Sagsnr.
2018-0259102

Notat om henvendelser

Lokalplanforslaget har været i høring fra den 28. juni til den 24. september 2018. Forvaltningen har modtaget 15 henvendelser.

Tegning nr. 4 – Vejforhold, friarealer og stier

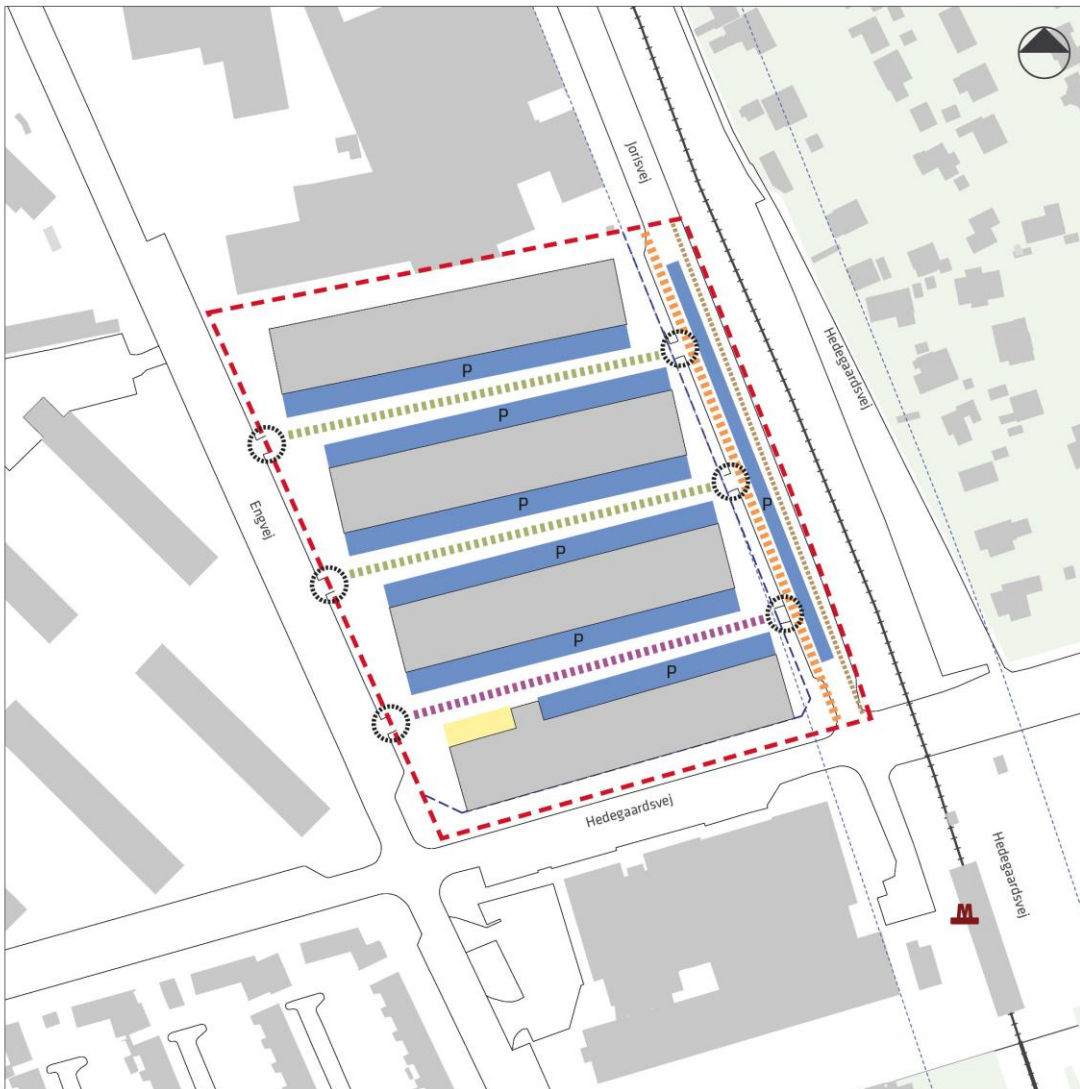
Metroselskabet gør opmærksom på, at sikkerhedsservituten, der er pålagt ejendommene i lokalplanområdet, skal respekteres, og at ønsker om afvigelse fra overordnede krav skal indsendes som dispensationsansøgninger til Metroselskabet.

Selskabet anmoder om, at sikkerhedsservitutzonen fremgår af lokalplanforslagets tegninger.

Sikringsservitutten foreslås vist på lokalplanens tegning nr. 4, se nedenstående forslag til ny tegning nr. 4.

Tegning nr. 5 – Byrum og kantzoner

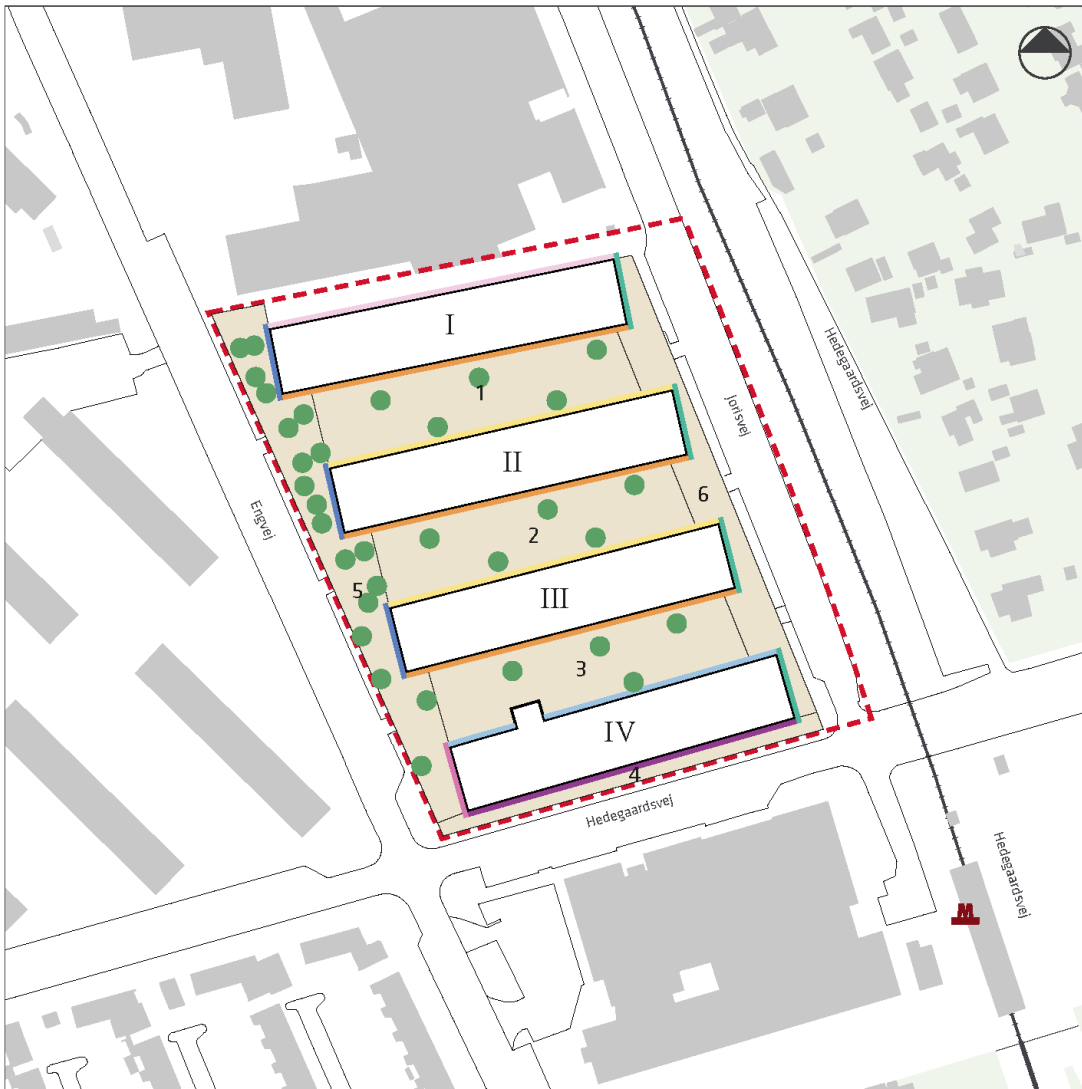
HOFOR gør opmærksom på en spildevandsledning med forløb i arealet mellem byggefelt I og lokalplanområdets nordlige grænse. For at sikre spildevandsledningen mod ødelæggelse fra fx byggearbejder eller træers rodnet samt for at muliggøre adgang og vedligehold af ledningen, er arealet belagt med en servitut, der påvirker byrum 5, byrum 6 og kantzone e.

HOFOR ser en konflikt mellem ledningsservituten og følgende bestemmelser og lokalplantegninger: § 3. Anvendelse, § 5. Bebyggelsens omfang og placering, § 7. Ubebyggede arealer og § 8. Byrum, samt lokalplantegninger nr. 2b - Anvendelse 1. – 3. sal, nr. 3 – Byggefelter og nr. 5 – Byrum og kantzoner. På denne baggrund foreslår HOFOR ændringer i lokalplanforslaget vedrørende:

- placering af fællesanlæg til ophold og miljøstationer samt placering af serviceerhverv i den del af byggefelt V, der krager ud over servitutområdet,
- placering af byggeri og tilhørende konstruktioner (byggefelt V) og terrænregulering (ift. bygningshøjde),
- hegning med begrønnet støjskærm af institutionens arealer, herunder legepladsinventar, samt
- indretning af byrum 5 og kantzone e vedrørende plantning af træer samt placering af nedkørsel til cykelkæder i kantzone e.

Forvaltningen foreslår bestemmelsen og tegning nr. 5 – Byrum og kantzoner ændret i forbindelse med den af HOFOR påpegede ledningsservitut.

Der vil også fremover kunne plantes i servitutområdet under forudsætning af, at disse planter placeres i kumme.

Træer, der kræves plantet i forbindelse med anlæg af friarealerne, er vist på forslag til tegning nr. 5 sidst i dokumentet. Her er de 6 træer, der er fjernet fra kantzone e, og de 2 træer, der er fjernet fra den nordligste ende af byrum 5, indtegnet med en ny placering i byrum 5.
